Einwendung im Planfeststellungsverfahren Königsbrücker Straße Süd – 1. Tektur

der ADFC Dresden hatte zur Planungsvariante 8.7 Stellung genommen und sich erneut im Rahmen der Online-Konsultation schriftlich geäußert. Zur vorgelegten 1. Tektur möchten wir Folgendes einwenden:

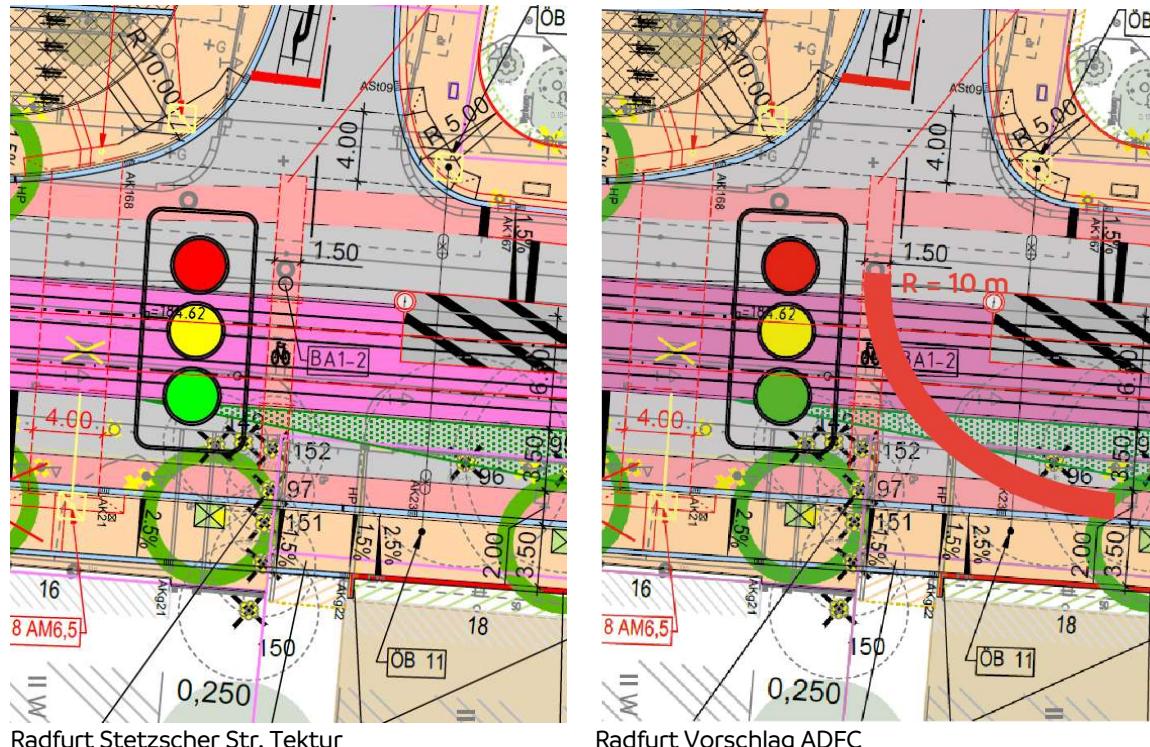
Die Einfügung des Linksabbiegers aus der Stetzscher Straße in die Königsbrücker Straße begrüßen wir. Etwas irritierend erscheint die rechtwinklige Führung der Furt. Die räumlichen Verhältnisse geben es ohne weiteres her, die Furt in einem Radius von ca. 10 m zu führen, der ein normales Befahren mit dem Rad ermöglicht. Dies ist insofern planfeststellungsrelevant, als es unmittelbar Auswirkungen auf die Position der erforderlichen Bordabsenkungen im Bereich des besonderen Bahnkörpers hat (Vgl. Grafik).

Zur Einordnung des Radverkehrs in den Rad-Linksabbieger empfehlen wir überdies einen aufgeweiteten Rad aufstellstreifen (ARAS) in der Stetzscher Straße.
